Uw kenmerk	-	Datum	9 november 2015
Ons kenmerk	15008178	Behandeld door	M. Vastert
Bijlage(n)	1	Telefoon	088-2568337
Onderwerp	Advies Voorontwerpbestemmingsplan, Crematorium Borne aan de Hosbekkeweg	E-mail	m.vastert@brandweertwente.nl

Advies fysieke en externe veiligheid bestemmingsplan

‘Crematorium Borne’

Afbeelding 1: Sirenedekking

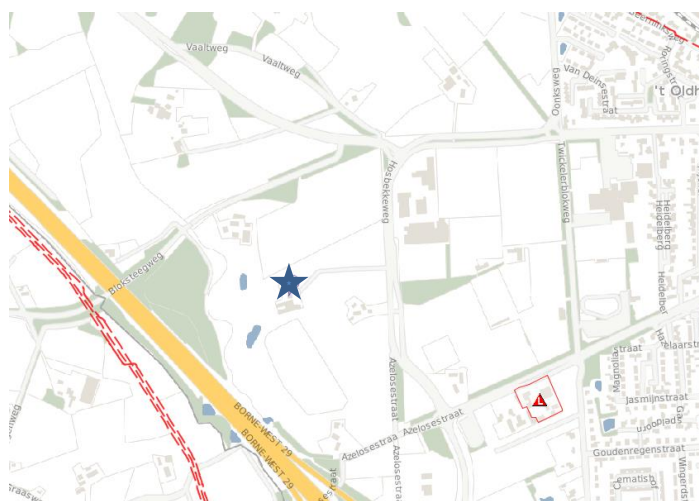
Het onderhavige plan valt binnen het (theoretische) dekkingsgebied van een of meerdere sirenes. Dit is op afbeelding 1 weergegeven.
